**伊方発電所3号機
新規制基準への適合性確認申請における
原子力安全専門部会の重点審議事項について
(火災に対する考慮)**

**平成25年11月19日
四国電力株式会社**

2. 国の審査会合における指摘事項およびその回答 その1 1/4

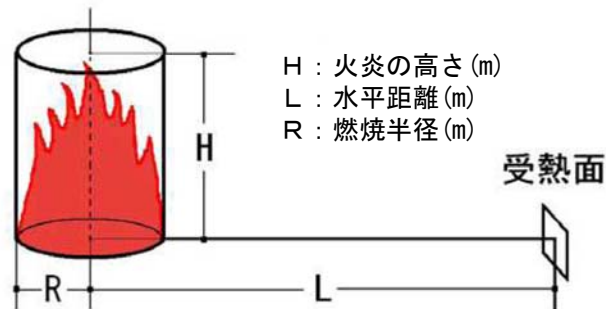
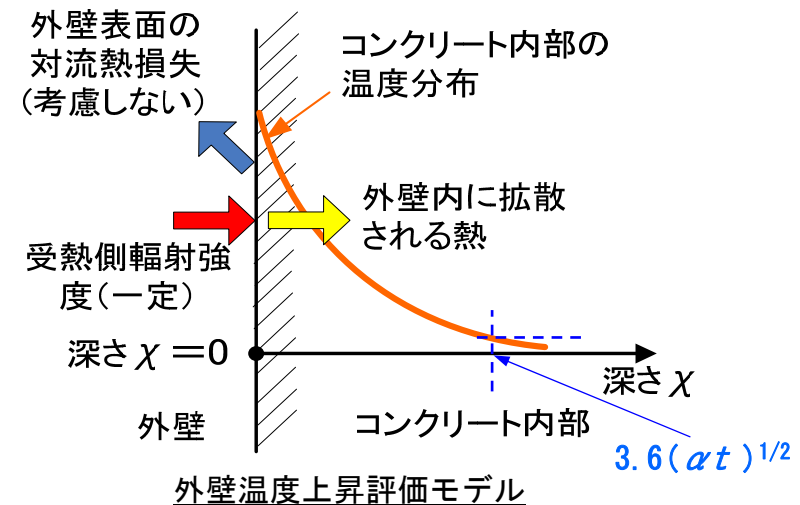
- 火炎輻射強度の算出根拠、形態係数の求め方、熱の輻射に関する考え方を整理して説明すること。

- 形態係数、受熱側輻射強度については、「原子力発電所の外部火災評価ガイド」に従い算出している。
 - ・円筒火炎モデルを用い、受熱面が火災源と同一平面上にある垂直平板として形態係数を算出する。
 - ・火災源となる燃料の種類に応じて、輻射発散度を選択し、受熱側輻射強度を算出する。
- 建屋外壁の表面温度評価については、表面からの対流熱伝導などの熱損失を考慮しないものとし、半無限固体の非定常熱伝導の温度評価式を用いて評価した。

- ✓ 「①評価モデル」では、火災源を円筒火炎モデルとして設定し、火災源からの受熱側の外壁が受け取る放射熱量の割合に関連する形態係数 ϕ を算出する。
- ✓ 「②受熱側の放射強度算出」では、火災源の放射発散度 R_f と形態係数 ϕ より受熱側の放射強度を算出する。

✓火災源からの輻射熱による外壁温度の評価にあたっては、一次元非定常熱伝導方程式の解である半無限固体での温度評価式²⁾を用いて、外壁の温度を評価する。

✓条件として、受熱側の輻射強度は一定値で変化しないものと仮定し、外壁表面の対流熱損失は考慮しないものとする。

表4 算出した離隔距離

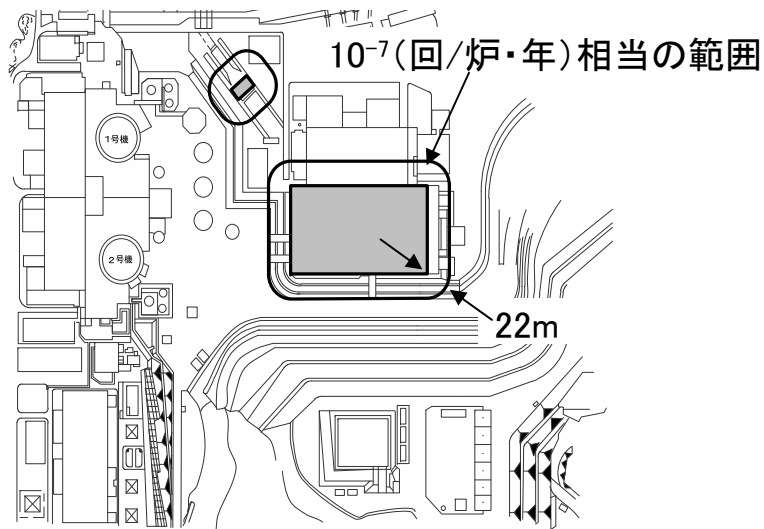
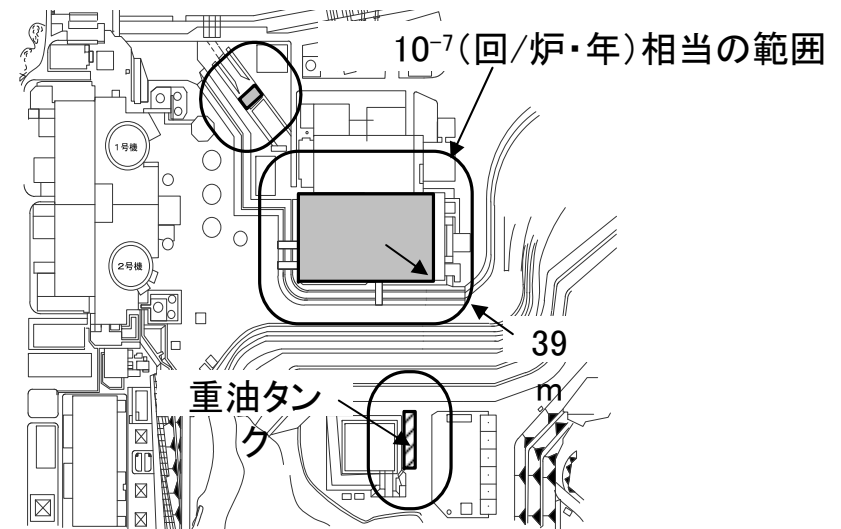
- 自衛隊機又は米軍機の落下確率評価に関し、評価対象とする母集団をはっきりさせること。航空機落下確率評価におけるカテゴリ区分については、論理性を持って区分けすること。
- 重油タンクの取り扱いについて、航空機落下の観点からの防護の考え方について整理すること。

- 自衛隊機又は米軍機の落下確率評価について、用途による飛行形態を踏まえてカテゴリを整理した。このカテゴリ毎に火災影響評価を実施し、原子炉施設外壁等の温度が許容温度を超えないことを確認した。
- 重油タンクを防護対象として火災影響評価を実施し、原子炉施設外壁等の温度が許容温度を超えないことを確認した。

- 防護対象として従来の原子炉建屋、原子炉補助建屋、海水ポンプエリアに重油タンクを新たに考慮し、落下確率 10^{-7} (回/炉・年)に相当する面積より、カテゴリ毎の離隔距離を算出した。

[H25.8.29 第15回審査会合]
自衛隊機又は米軍機の離隔距離(22m)算出イメージ

[今回] 自衛隊機又は米軍機(基地-訓練空域間往復時)
の離隔距離(39m)算出イメージ
